模擬燃料体の部分装荷に係るコメント回答

資料2

2020/1/24

パッド外れ部の水平変位

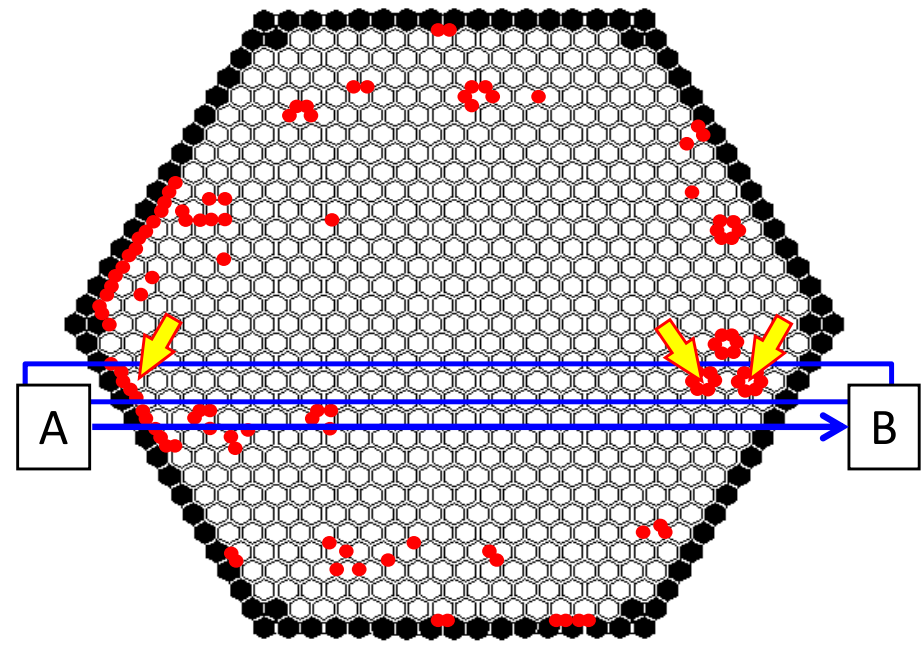
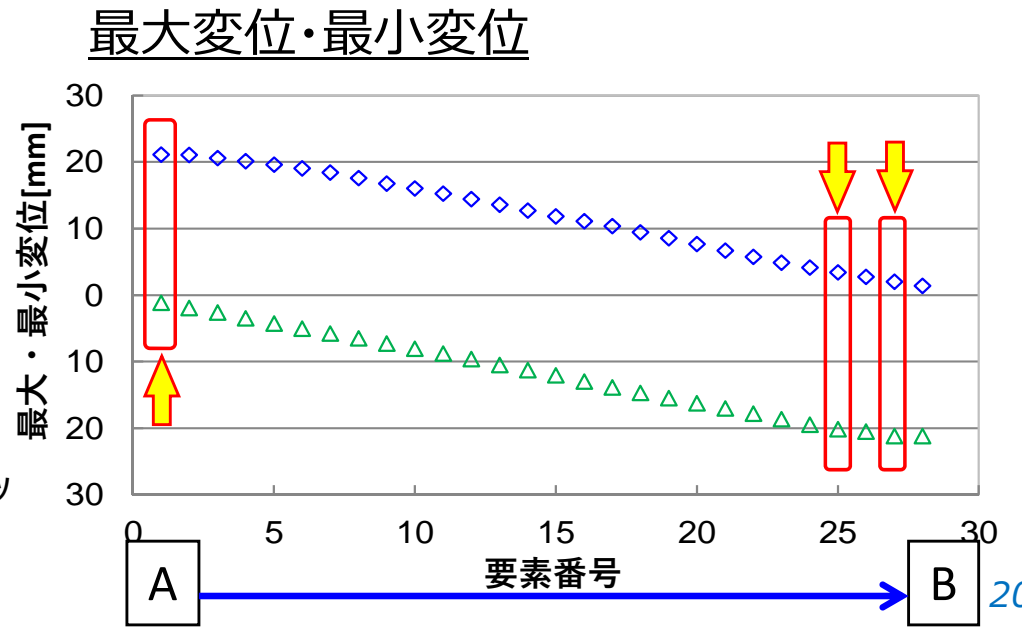
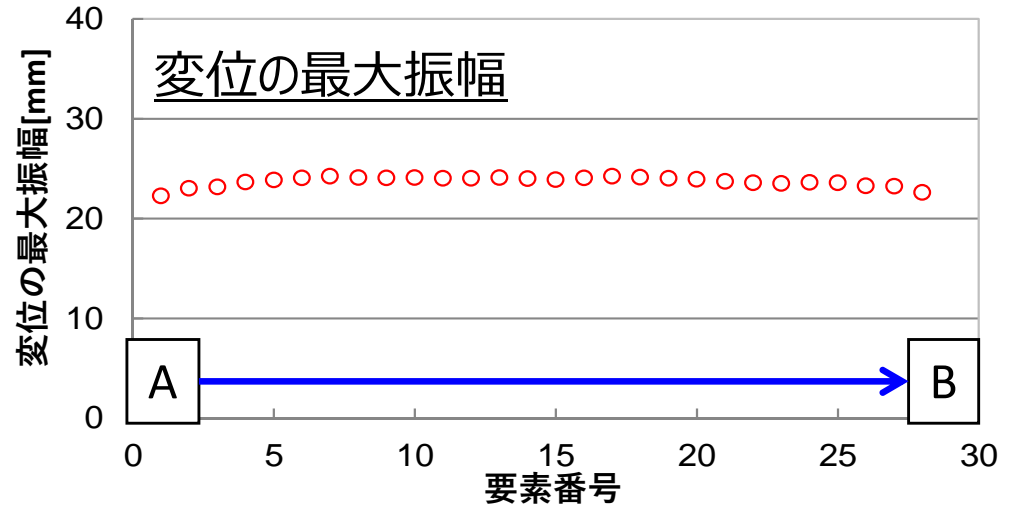
質問	パッド外れが起きた場合について、試験結果を含め説明すること
回答	<p>実際にパッド外れが生じる炉心構成要素は一部であり、全体的な水平挙動は殆ど変化がないことが、パッド外れが生じる強加振条件による振動試験によっても確認されている。パッド外れが生じた場合は、パッドの接触条件が変わり、パッド部のギャップが大きくなる。これにより、炉心構成要素の水平方向の可動域が広がり、水平変位が大きくなるが、パッド部は角度の浅いテーパを持っており、跳び上がりによって乗り上げたとしても自重により元の装荷状態に戻る。</p> <p>なお、水平変位が大きくなった場合、特に、運転時における制御棒挿入性を評価する際に影響が大きいですが、今回の廃止措置計画においては、制御棒は既に挿入されており、パッド外れが生じても安全上の問題はない。</p>

実規模解析において、パッド外れが発生した場合の水平変位の絶対値に大きな変化はない。

- ・パッド間距離0.7mm→ (パッド外れ時) 3mm
- ・対象列において3つの炉心構成要素でパッド外れが生じているが、最大変位の増加は見られない。

原子炉構造地震応答解析モデル
(鉛直方向)

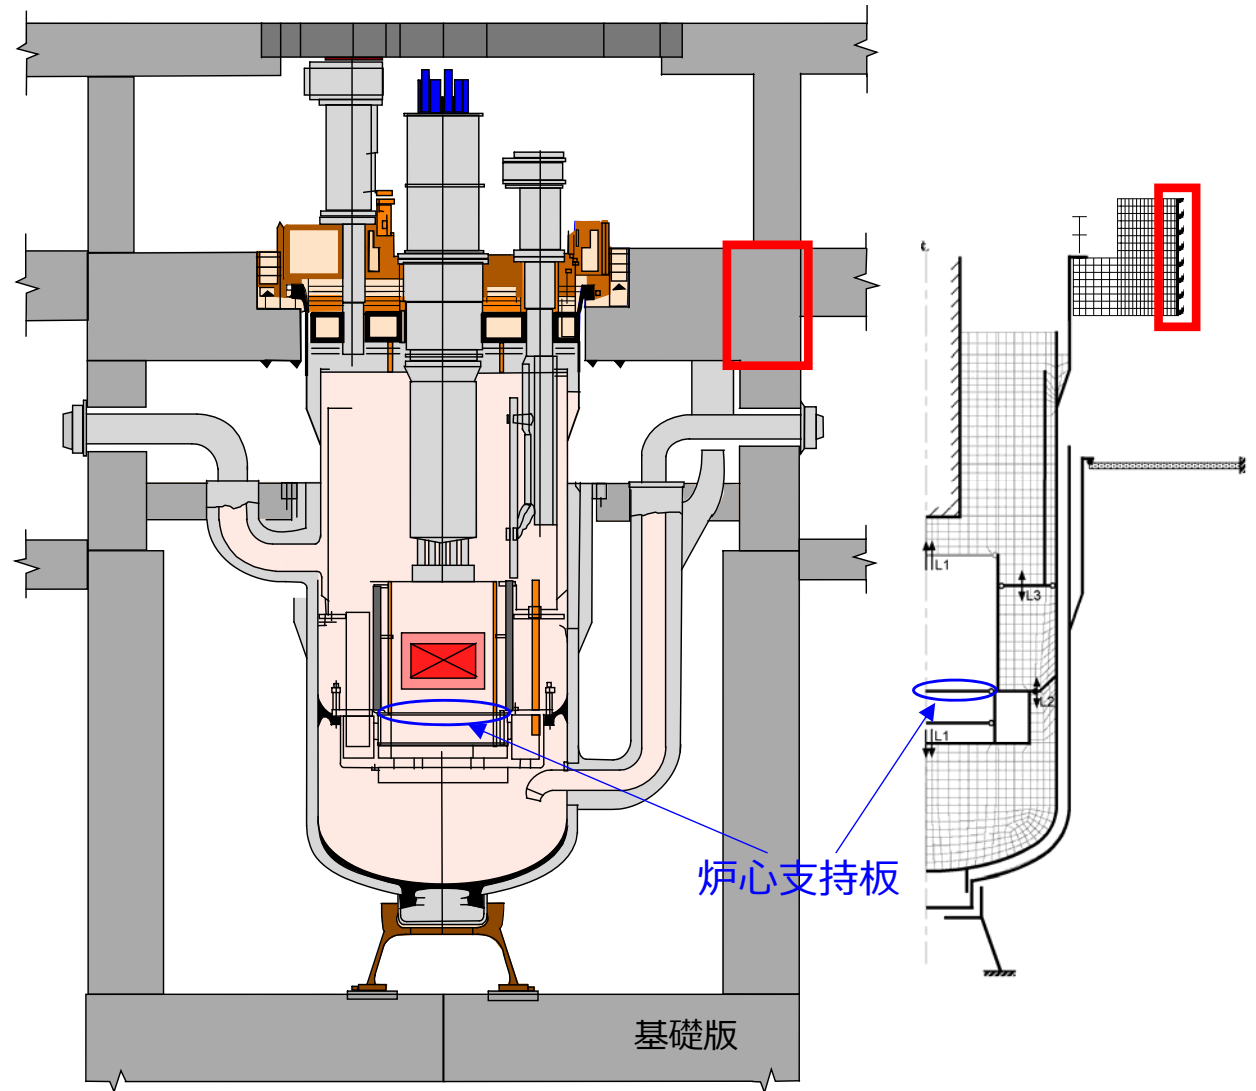
質問	炉心支持板の応答は適切か。（刺激係数の値からは炉心重量が小さい様に推察されるが、過小評価されていないか）
回答	<p>本評価で使用した原子炉構造の鉛直方向の応答評価モデルは、耐震バックチェック時に使用したモデルを用いて、廃止措置段階の条件に修正（温度、ヤング率など）したものである。今回使用したモデルは、耐震バックチェック時のモデルと固有値を比較することで解析モデルの妥当性を確認しており、炉心支持板の応答は適切である。</p> <p>また、ご質問の炉心の燃料体の質量に関しては、炉心質量163ton及び炉心支持構造の内部構造物（連結管など）22.5tonを、炉心支持板に付加重量として入力しており、適切に設定している。</p> <p>なお、原子炉構造応答解析モデル（鉛直方向）は、汎用FEMコードのFINASを使用しているが、このFINASにおける刺激係数が一般の定義とは異なる。NRAにおいて計算された質量が大きく異なったのは、この定義の違いによるものと推察される。</p>

- ◆ 耐震バックチェックで用いた通常運転時の解析モデルに準ずる。流体も含めたモデル化により構造－流体間の連成振動を考慮。軸対称モデルとし、構造はシェル要素、ナトリウムは流体要素でモデル化。
- ◆ 本評価において廃止措置段階及び部分装荷状態を考慮した結果、既往評価と異なる条件は以下の通り。
- ◆ 構造材の温度：
 - R/V及びG/V本体：200℃
 - R/V及びG/Vフランジ：40℃
 - 下部支持構造：110℃
 これに伴い物性値も上記温度に対応
- ◆ Na温度：200℃
これに伴い物性値も上記温度に対応
- ◆ 付加質量：Na重量に関しては温度変化分を考慮
- ◆ 入力：□部に入力
- ◆ 解析コード：FINAS (時刻歴応答解析)

炉心支持板の鉛直方向の相対変位応答

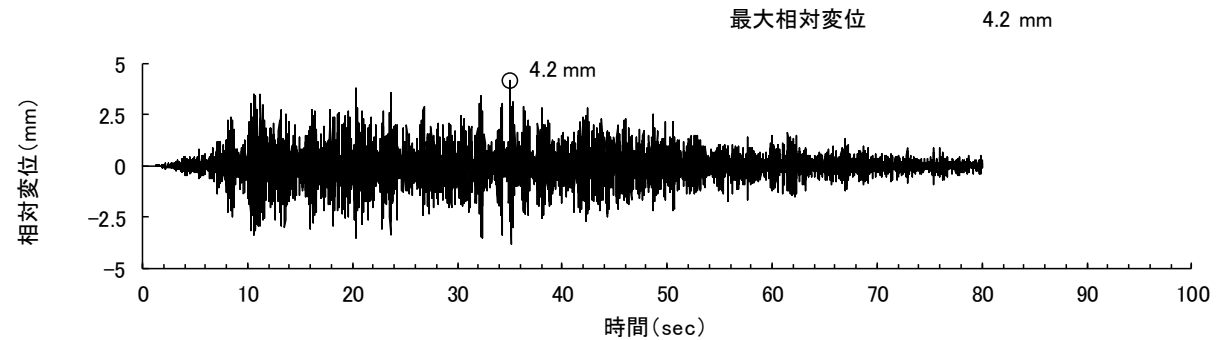
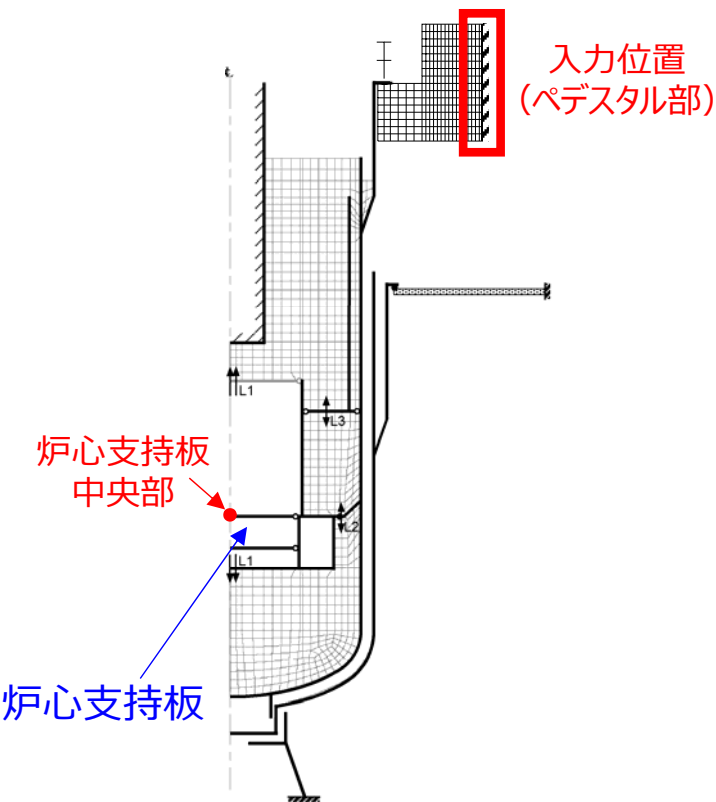
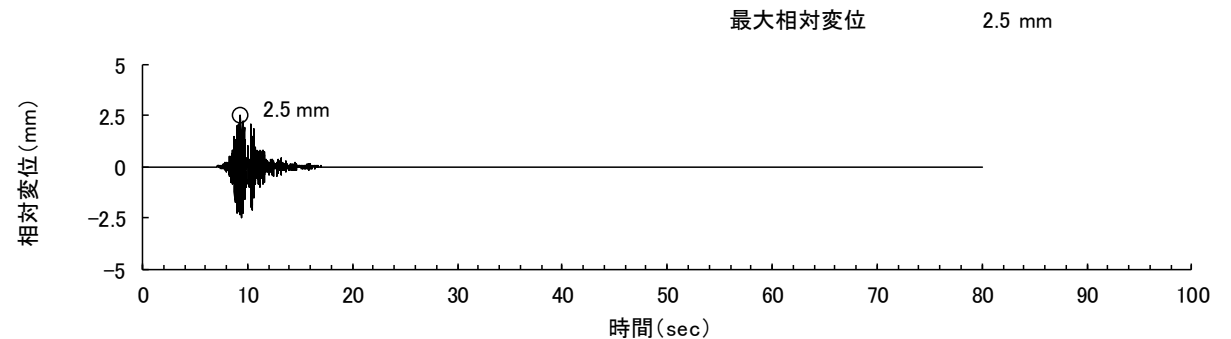
質問	炉心支持板の変位はどの程度となるのか説明すること
回答	<p>燃料体の跳び上がり評価に用いた炉心支持板の鉛直方向の加速度時刻歴波を、2回積分すれば炉心支持板の鉛直方向の変位が求まる。ただし、建物も鉛直方向に揺れていることから、基準位置を設定する必要がある。原子炉容器の鉛直方向の振動は、ペDESTAL部から原子炉容器側に伝わることから、ペDESTAL部を基準に、炉心支持板の鉛直変位を算定する。</p> <p>ペDESTAL部の鉛直変位と炉心支持板の鉛直変位の差から炉心支持板の鉛直方向の変位量（ペDESTAL部に対する炉心支持板の相対変位）を評価すると、最大4.2mmとなる。炉心支持板はこの程度、鉛直方向に変位しているものと推定される。</p>

- ◆ 原子炉構造応答解析（鉛直方向）により出力された炉心支持板中央部の鉛直方向の応答加速度時刻歴波形を2回積分して炉心支持板の時刻歴変位を求める。
- ◆ 次に、原子炉構造応答解析における入力位置である、原子炉構造搭載部（ペDESTAL部）の応答加速度時刻歴波を2回積分し、ペDESTAL部の時刻歴変位を求める。
- ◆ 上記の差が、原子炉容器内における炉心支持板の鉛直方向の変位（ペDESTAL部に対する炉心支持板の相対変位）となる。
